# Modifications de PASH

Projet de modifications n°2020/01  
& Evaluation des incidences

*Adopté par le Gouvernement wallon en date du  
24 juin 2021*

## Projet de modifications de PASH n°2020/01

Intitulé : Modification n° 08.46 : Commune de LIEGE – Zone de loisirs et ZACC du Bol d’Air

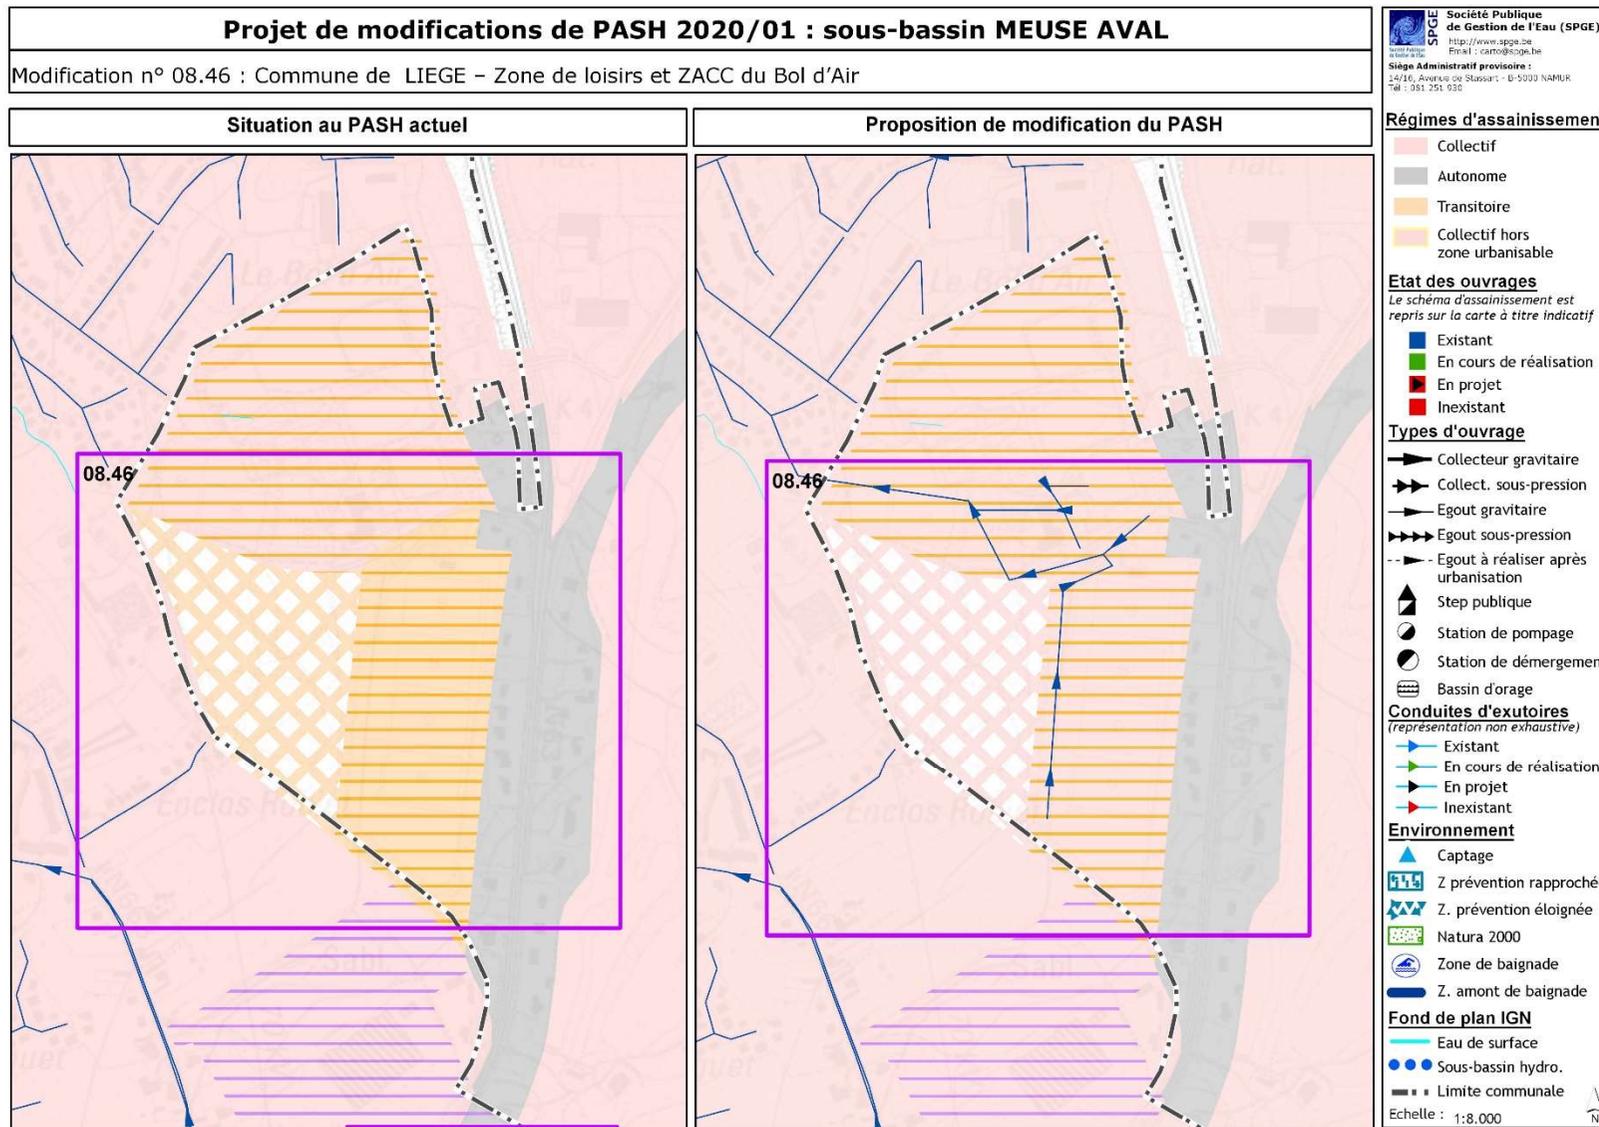
<b>Explications</b>	La demande de modification porte sur une partie de la zone de loisirs du Bol d’Air et la zone d’aménagement communale concerté là jouxtant, actuellement reprises en régime d’assainissement transitoire. Il est proposé leur passage en régime d’assainissement collectif. En effet, la zone transitoire est déjà équipée d’un réseau d’égouttage reprenant l’ensemble des eaux usées pour les évacuer vers le réseau existant sur le territoire communal de Seraing.		
<b>Superficie concernée</b>	17,3 ha		
	<b>Avant</b>	<b>Après</b>	
<b>Assainissement collectif</b>	0 EH	< 20 EH	
<b>Assainissement autonome</b>	0 EH	0 EH	
<b>Assainissement transitoire</b>	< 20 EH	0 EH	
	<b>Charge totale à terme</b>		<b>&lt; 20 EH</b>

Intitulé : Modification n° 08.47 : Commune de WANZE – Village de Longpré

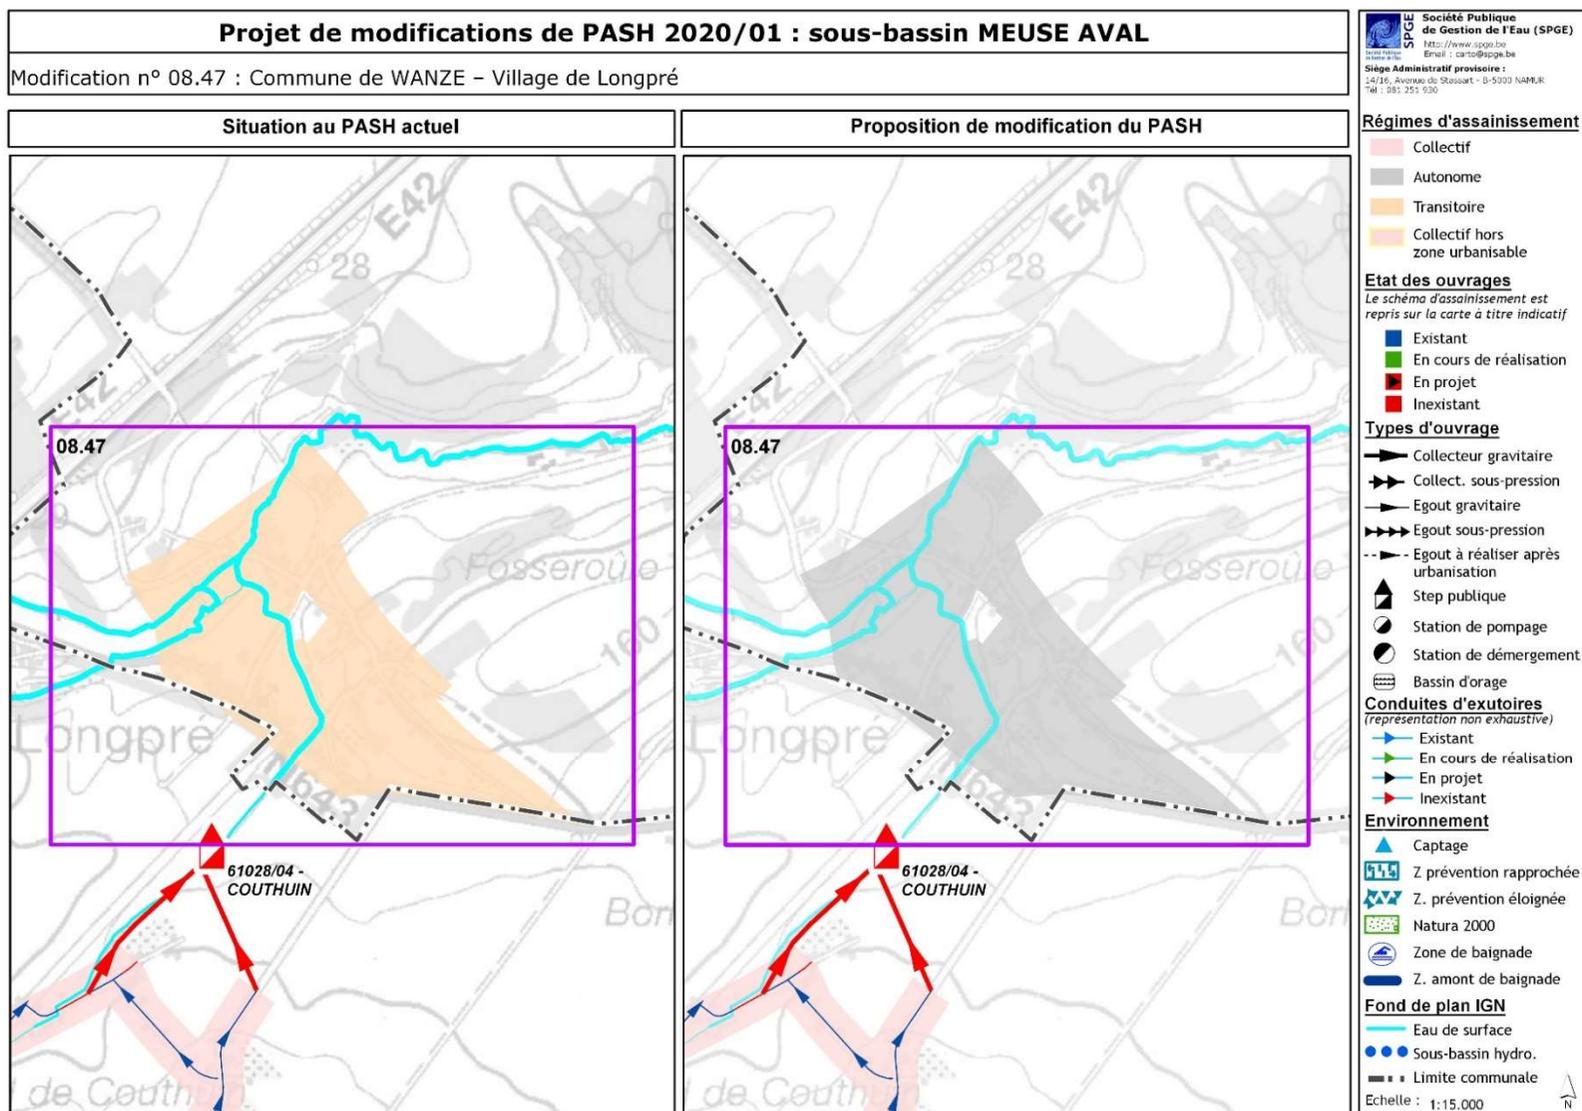
<p><u>SPW ARNE</u> Le SPW ARNE insiste sur le fait que dans cette zone proposée en assainissement autonome aucune entreprise générant des eaux usées industrielles ne pourra être admise car il est interdit d'infiltrer ce type d'eaux usées.</p>		<p>La Direction technique de la SPGE prend bonne note des remarques émises par le SPW ARNE. Le respect de cette contrainte liée aux eaux usées industrielles sera pris en compte dans le cadre du permis d'environnement des entreprises qui s'établiront dans la zone d'activités et n'est pas à considérer dans le cadre de ce projet de modification de PASH.</p>
<b>Modification n° 08.49 : Commune de BRAIVES – Hameau de Hosdent</b>		
<b>Instance consultée</b>	<b>Date de l'avis</b>	<b>Type d'avis</b>
Enquête publique	07/09/2020	Aucune observation ni réclamation
Commune de BRAIVES	/	Réputé favorable (absence d'avis)
SPW – Agriculture, Ressources naturelles et environnement	19/08/2020	Favorable

<b>Explications</b>	La demande de modification porte sur le village de Longpré situé au nord de la chaussée de Wavre, et actuellement repris en régime d'assainissement transitoire. Il est proposé son passage en régime d'assainissement autonome en raison de l'absence d'égouts et de coûts disproportionnés de la mise en œuvre de l'assainissement collectif par rapport au bénéfice environnement apporté. De plus, les surfaces pour l'installation d'un système d'épuration individuelle sont disponibles et l'évacuation des eaux usées épurées est possible.		
<b>Superficie concernée</b>	47,44 ha		
	<b>Avant</b>	<b>Après</b>	
<b>Assainissement collectif</b>	0 EH	0 EH	
<b>Assainissement autonome</b>	0 EH	225 EH	
<b>Assainissement transitoire</b>	225 EH	0 EH	
	<b>Charge totale à terme</b>		<b>225 EH</b>

Intitulé : Modification n° 08.48 : Commune de FLEMALLE - Zone d'activités économiques « Cahottes 2 »

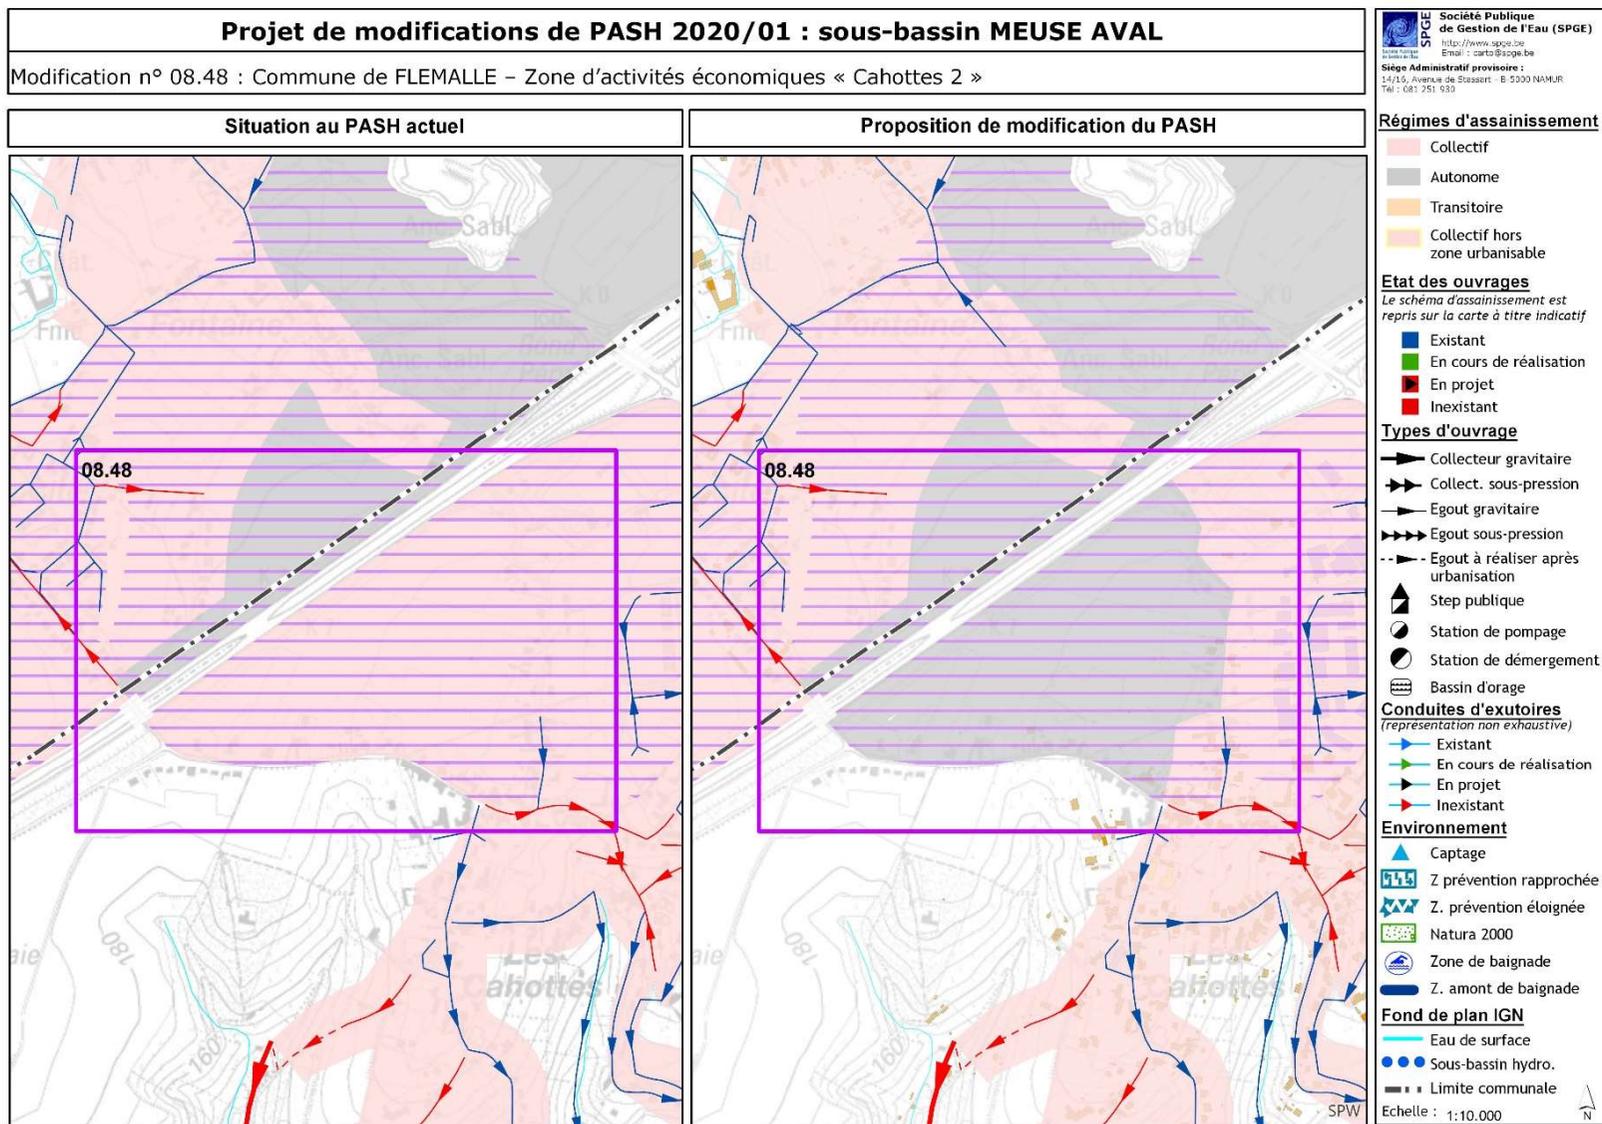
<b>Explications</b>	La demande de modification porte sur la zone d'activités économiques « Cahottes 2 », dans la cadre de son aménagement, actuellement reprise en régime d'assainissement collectif. Il est proposé son passage en régime d'assainissement autonome. En effet, d'un point de vue technique et financier, la reprise en assainissement collectif engendrerait des investissements trop importants (pompage et collecteur) par rapport au bénéfice environnemental engendré. Il est également à noter que la majeure partie de cette zone est composée de sols limoneux à drainage naturel favorable, permettant une infiltration des eaux usées épurées.	
<b>Superficie concernée</b>	20,13 ha	
	<b>Avant</b>	<b>Après</b>
<b>Assainissement collectif</b>	< 100 EH	0 EH
<b>Assainissement autonome</b>	0 EH	< 100 EH
<b>Assainissement transitoire</b>	0 EH	0 EH
	<b>Charge totale à terme</b>	<b>&lt; 100 EH</b>

Intitulé : Modification n° 08.49 : Commune de BRAIVES – Hameau de Hosden

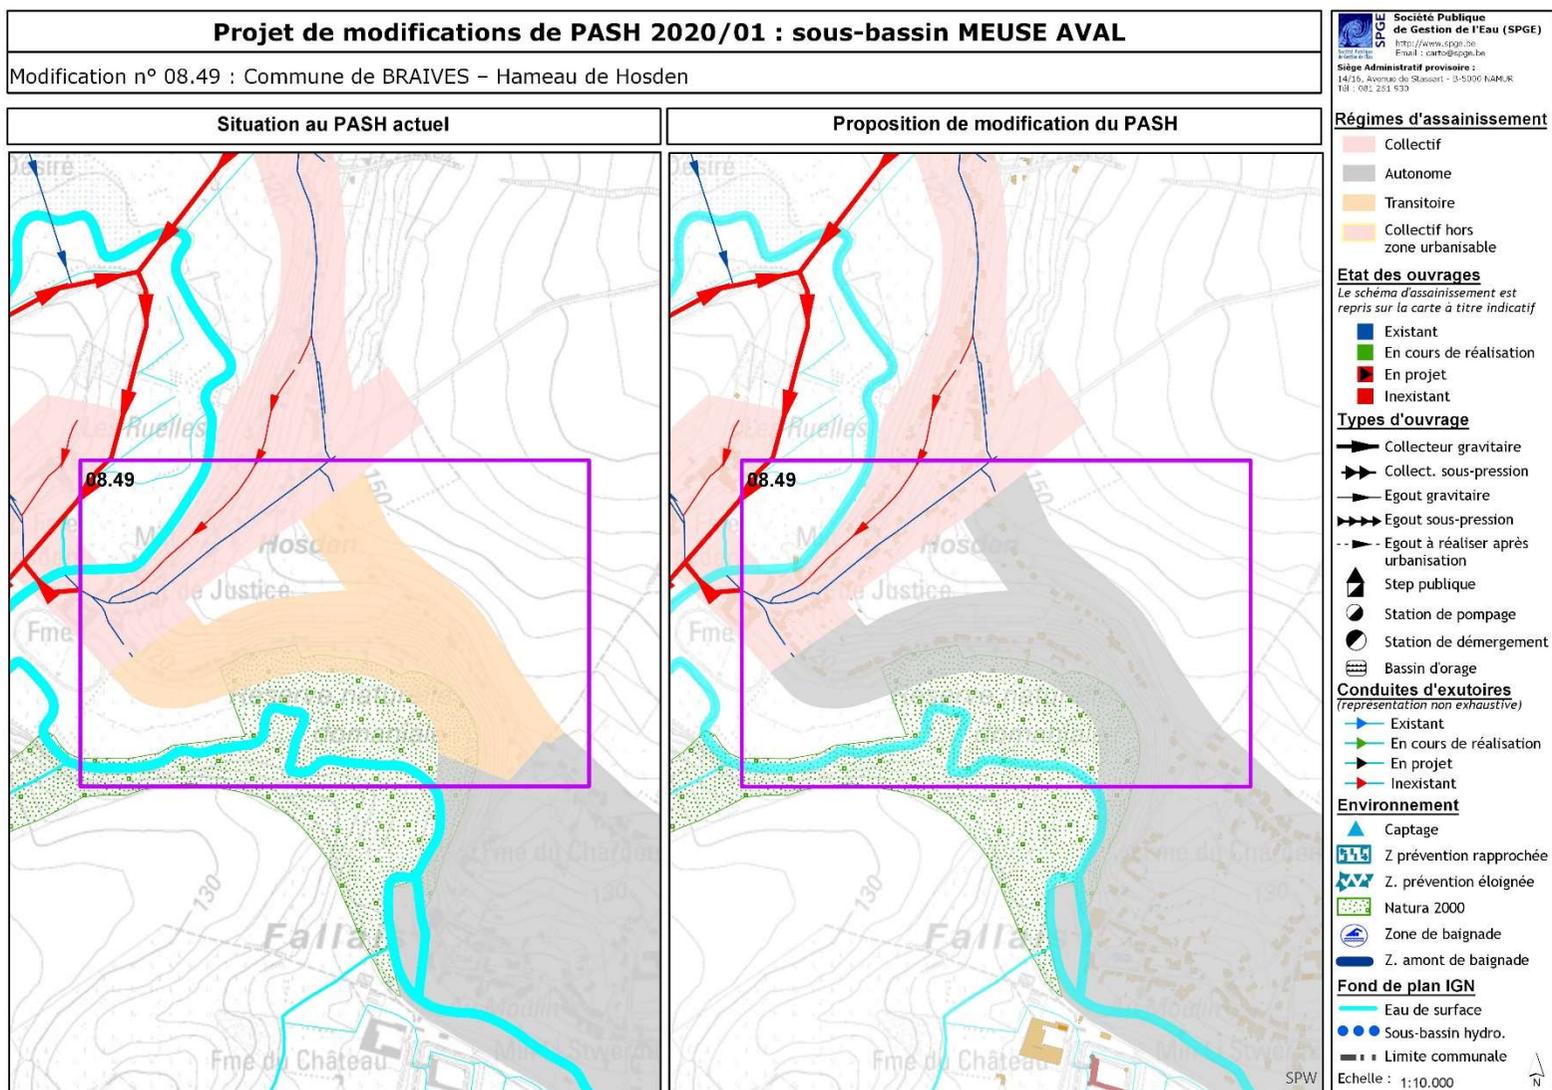
<b>Explications</b>	La demande de modification porte sur le hameau de Hosden, actuellement repris en régime d'assainissement transitoire. Il est proposé son passage en régime d'assainissement autonome en raison du peu d'égouts et de la faible densité d'habitat qui engendrerait des coûts disproportionnés pour la mise en œuvre de l'assainissement collectif par rapport au bénéfice environnement apporté. De plus, pour la plupart des habitations, les surfaces pour l'installation d'un système d'épuration individuelle sont disponibles et l'évacuation des eaux usées épurées est possible.		
<b>Superficie concernée</b>	15,9 ha		
	<b>Avant</b>		<b>Après</b>
<b>Assainissement collectif</b>	0 EH	0 EH	
<b>Assainissement autonome</b>	0 EH	100 EH	
<b>Assainissement transitoire</b>	100 EH	0 EH	
	<b>Charge totale à terme</b>		<b>100 EH</b>

Intitulé : Modification n° 08.50 : Commune de PLOMBIERES – Village de Hombourg

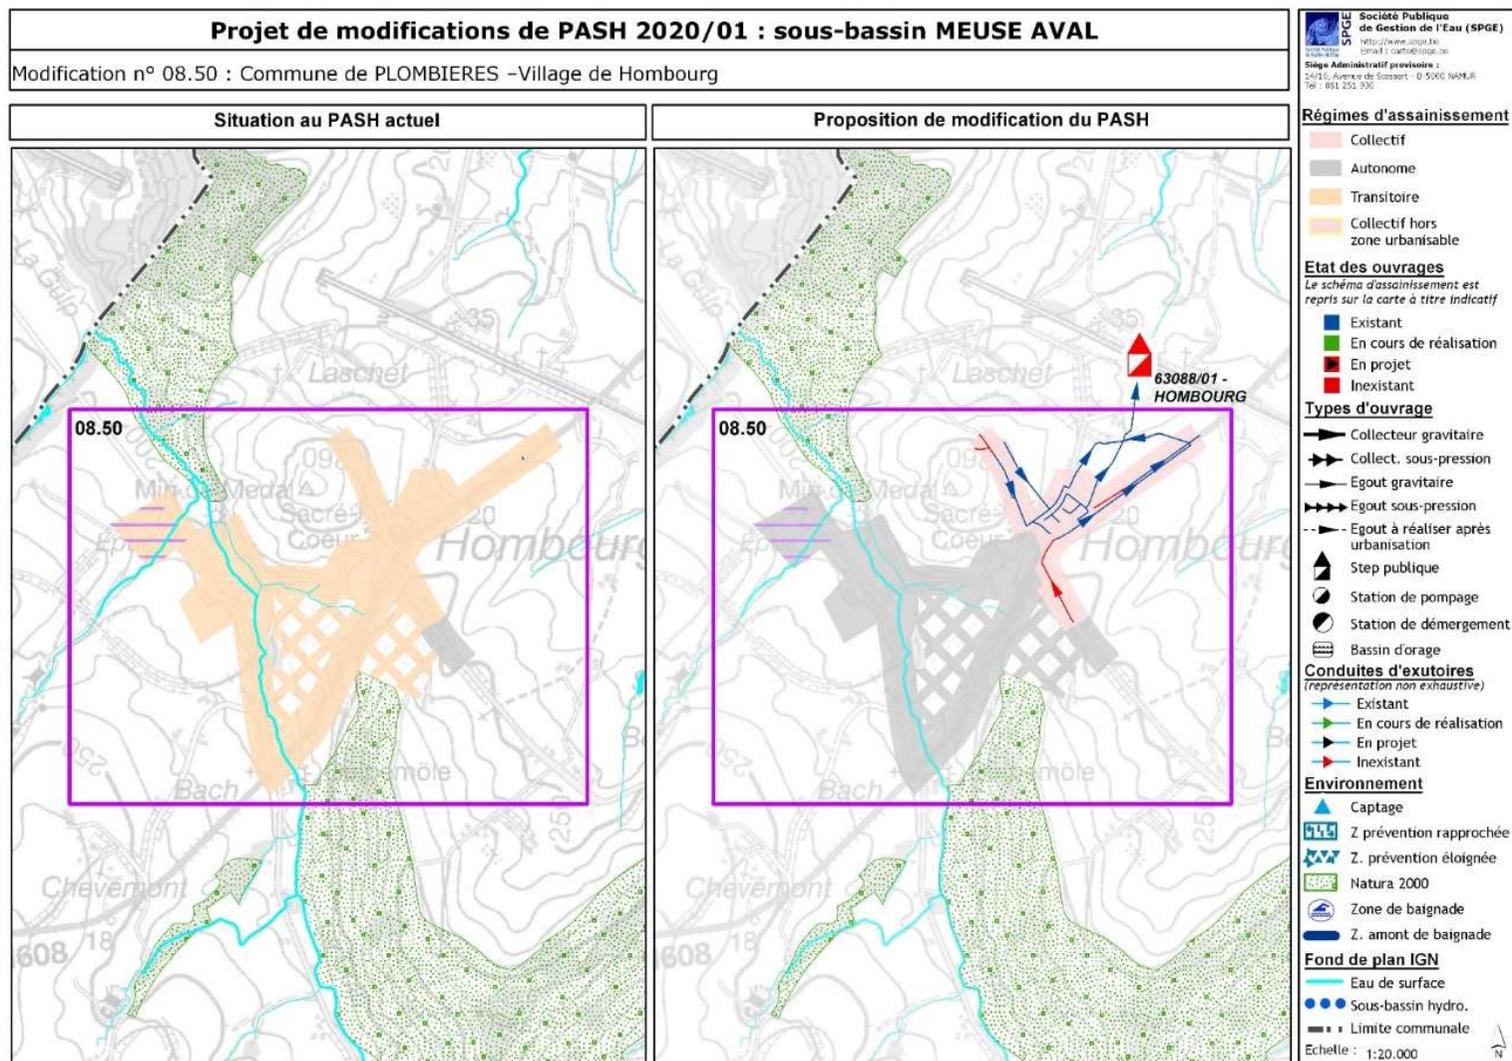
<b>Explications</b>	La demande de modification porte sur le village de Hombourg, actuellement repris en régime d'assainissement transitoire. Le village étant situé sur deux bassins hydrographiques différents, il est techniquement et financièrement peu envisageable de rassembler les eaux en un point dans une seule station d'épuration. Il est donc proposé le passage en régime d'assainissement collectif pour le nord-est du village en raison de la présence d'égouts fonctionnels. La partie sud-ouest est quant à elle proposée en régime d'assainissement autonome en raison du peu d'égouts présents.		
<b>Superficie concernée</b>	73,36 ha		
	<b>Avant</b>	<b>Après</b>	
<b>Assainissement collectif</b>	0 EH	318 EH	
<b>Assainissement autonome</b>	0 EH	330 EH	
<b>Assainissement transitoire</b>	648 EH	0 EH	
	<b>Charge totale à terme</b>		<b>648 EH</b>
